Modulo per la presentazione delle osservazioni per i piani/programmi/progetti sottoposti a procedimenti di valutazione ambientale di competenza statale

Cluster di n. 5 progetti agrovoltaiici denominati: Poggio 1, 2, 3, 4, 5 di potenza complessiva 164,13 MW, da realizzarsi in agro di Poggio Imperiale (FG), San Paolo di Civitate (FG), Apricena(FG) e Lesina (FG) e relative opere di connessione alla RTN anche nei comuni di Serracapriola (FG) e Rotello (CB).

Codice procedura 9625 del 22/03/2023

Proponente: GC Poggio IMP I S.r.l.

Figura 3: dettaglio ortofoto con interferenza indiretta

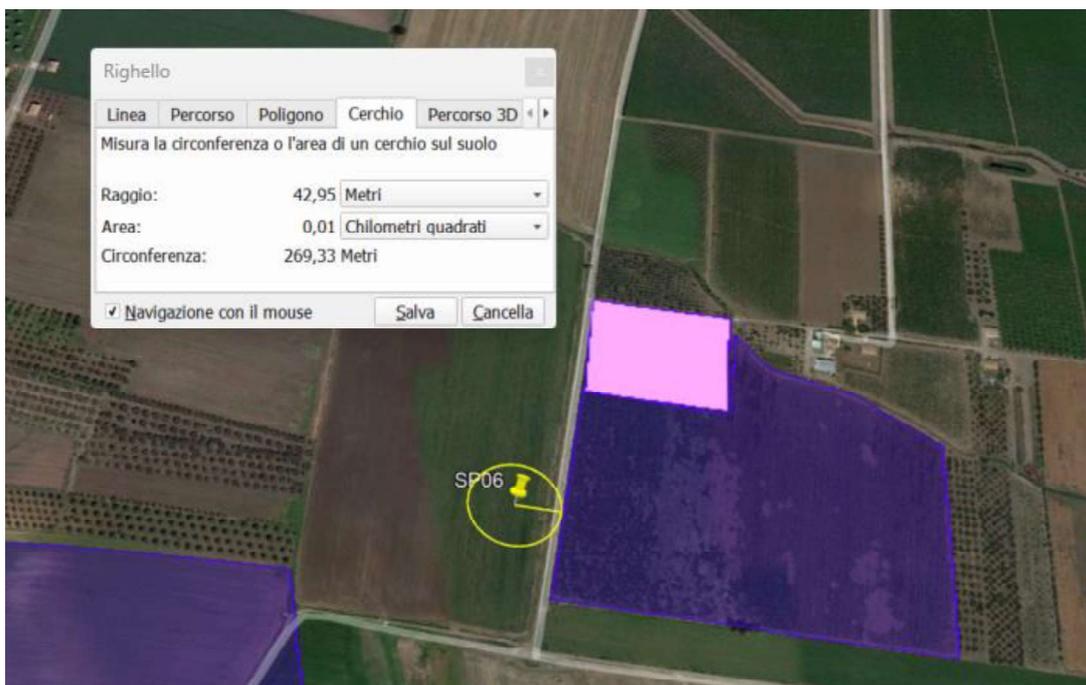
In considerazione di ciò si informa che l'impianto del Proponente risulta molto vicino all'impianto eolico della Scrivente; in particolare risulta un'interferenza indiretta con l'aerogeneratore SP06 con le coordinate di seguito riportate (524753E ; 4626621N)

Da quanto evidenziato negli stralci sopra riportati si evince un'incompatibilità con l'aerogeneratore SP06 con interferenza indiretta con la frazione di impianto agrivoltaico denominato dalla Proponente "Area Poggio 5".

La Parco Eolico Lesina S.r.l. chiede, pertanto, la rimozione o la delocalizzazione a distanza adeguata dell'impianto agrivoltaico previsto nel progetto della società Proponente, tenendo in considerazione la priorità cronologica della presentazione e procedibilità delle istanze.
